COMPTE RENDU DE L'ATELIER SUR LES EXTERIEURS ET LES OM

20 mars 2023

Dans le cadre de la mission d'accompagnement de la réhabilitation et de résidentialisation de 279 logements à Epinay-sous-Sénart, un atelier de concertation sur les espaces extérieurs des résidences s'est tenu le 20 mars 2023 de 19h à 20h30, au Centre socio culturel Joséphine Baker, rue Jean-Paul Sartre à Epinay-sous-Sénart. 6 locataires étaient présents.

Les tours 1 et 3 Villa Guy Maupassant et 1 à 3 Anatole France

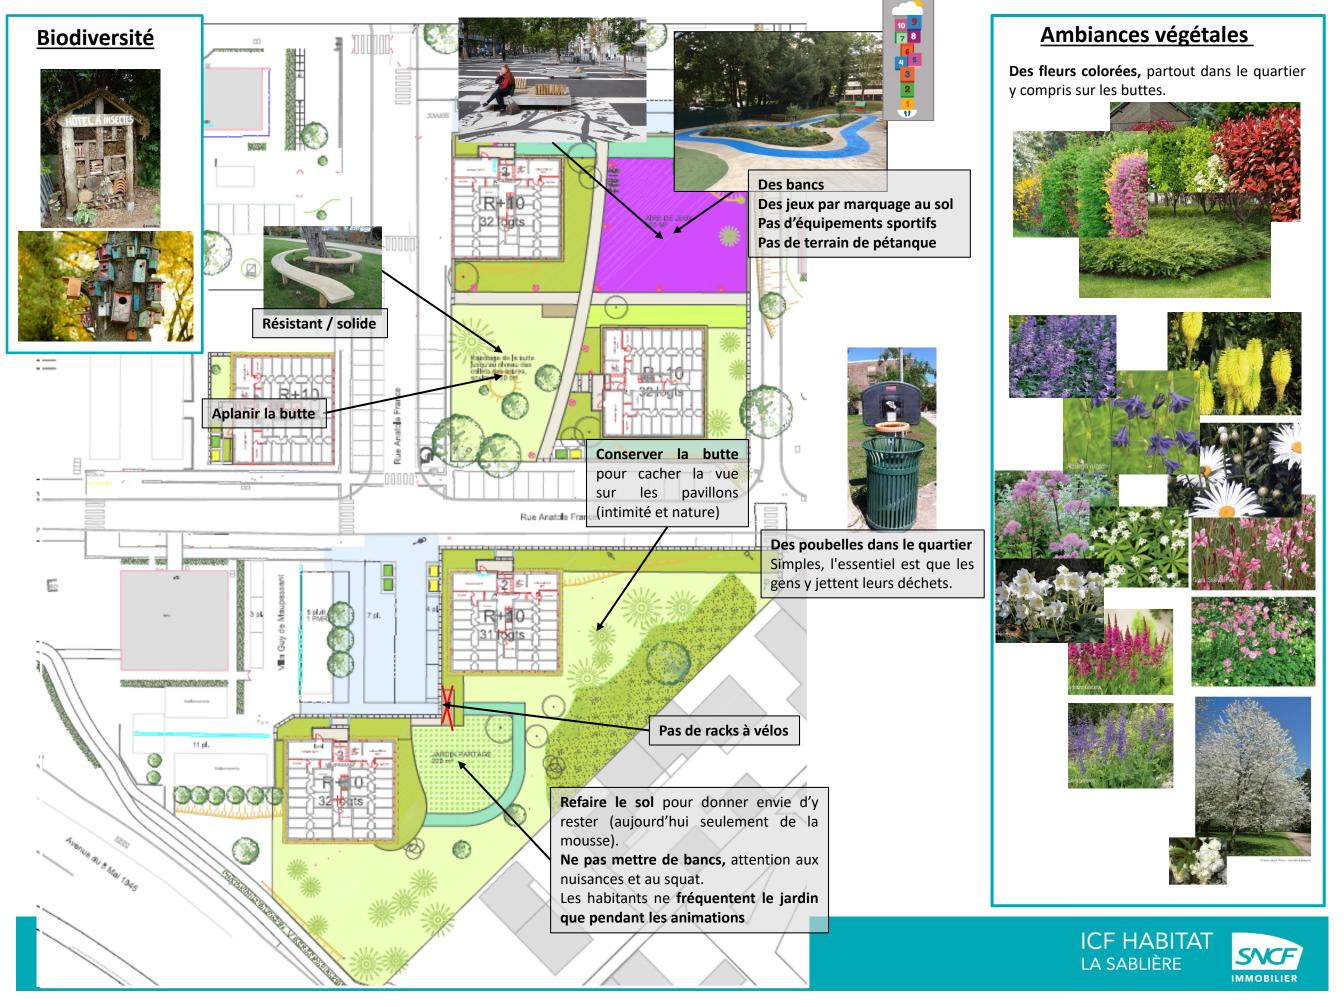
- La verdure, les espaces verts
- La butte au 2 Anatole France

- Les parterres fleuris au pied des tours
- Mettre de la végétation colorée
- Aplatir la butte à coté du Anatole France
- Création d'une aire de jeux de ballons

- Préfèrent les bornes enterrées
- Attention aux remontées d'odeurs
- Ok pour les implantations

Ok pour les implantations

Pas favorables aux racks à vélos, par contrainte de vandalisme.

Question: Quel devenir des locaux OM ? Réponse: ils seront pour partie convertis en local poussettes et le reste sera un local pour les encombrants.

Passage du parking devant le 3 Anatole France en voie sans issue pour éviter le stationnement sauvage

- Création d'une sente piétonne pour dégager les pieds d'immeubles et facilité le cheminement jusqu'à la rue
- Positionnement de 2 bornes à ordures ménagères sur l'emprise de 2 places de stationnement

Les barres
du 1-7 Villa Mozart
1 avenue Charles Gounod
2-8 et 10 Johann Strauss

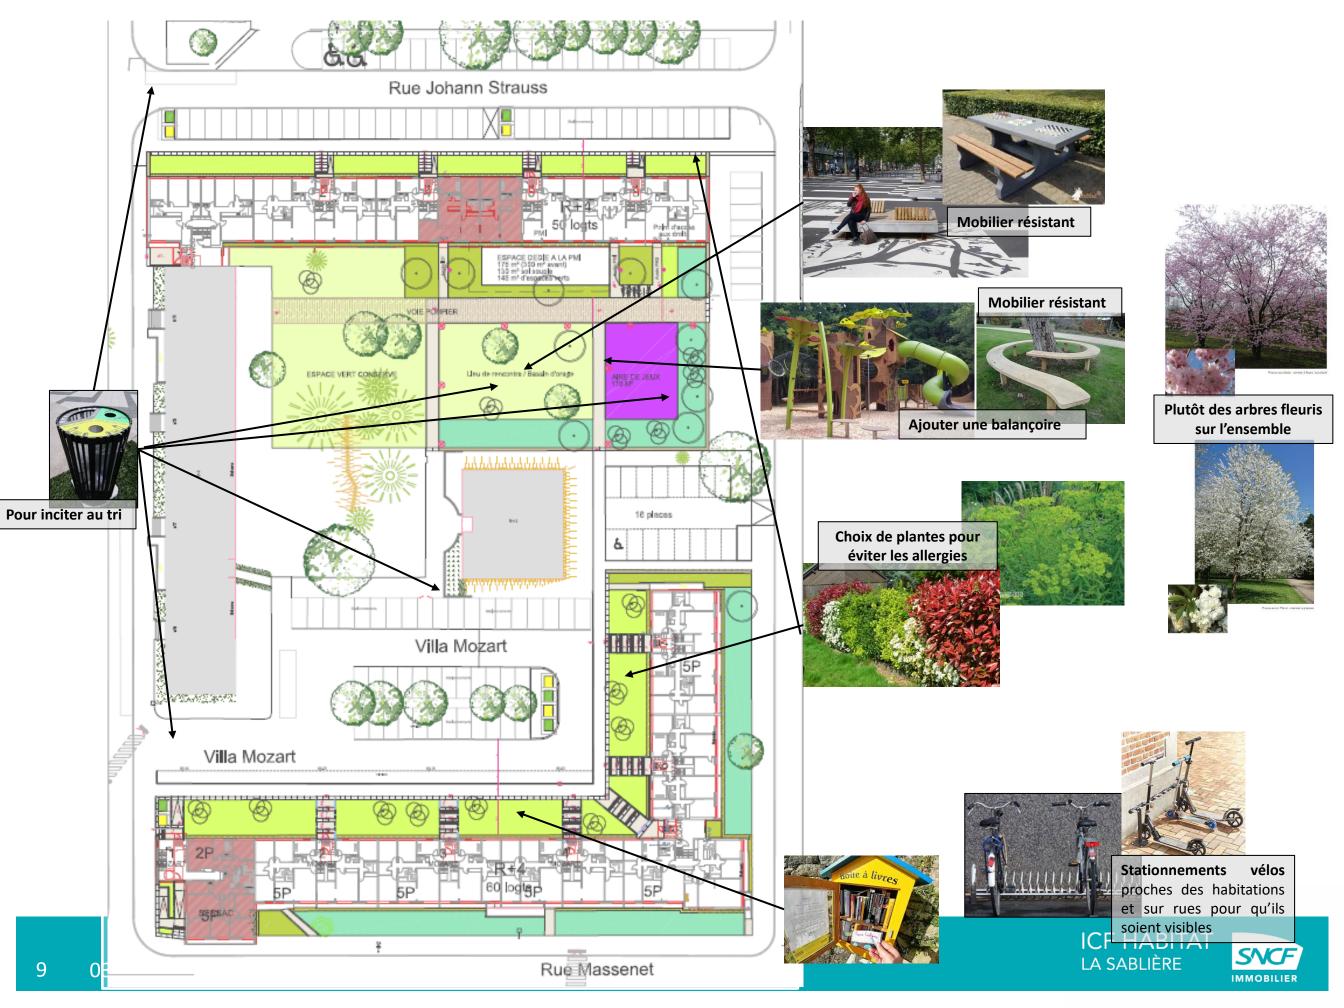
- Le parking est à refaire, les trottoirs sont défoncés
- Retirer les racines pour faciliter le stationnement et la circulation des piétons

- Ok pour les implantations
- Attention à ne pas mettre de bacs de verre (pour le bruit)
- Attention aux stationnements gênants devant les bacs à ordures, qui peuvent gêner la collecte.

Ok pour les implantations. Eclairage suffisant.

- Stationnement deux roues (motos, scooters) à prévoir : des emplacements spécialement pour eux.
- Prévoir si possible avec un abris ou au moins du marquage au sol

- Changement sens de stationnement : passage ďun stationnement en bataille à un stationnement longitudinal pour dégager les pieds d'immeubles
- Création (à l'étude avec la ville) d'une nouvelle poche de 16 places de stationnement pour éviter de perdre des places, suite à la reconfiguration du stationnement.

- Question: Y aura-t-il du paillage sur les plantations? De quel type? Réponse: Oui, sous les plantations d'arbustes, vivaces et graminées. Chanvre ou du BRH
- Question: que fait on de l'endroit où se trouvait le bout du 1 Villa Mozart qu'il est prévu de démolir? Réponse: il sera transformé en trottoir et en rue dans le cadre de l'aménagement du Trait d'Union sur l'avenue Charles Gounod
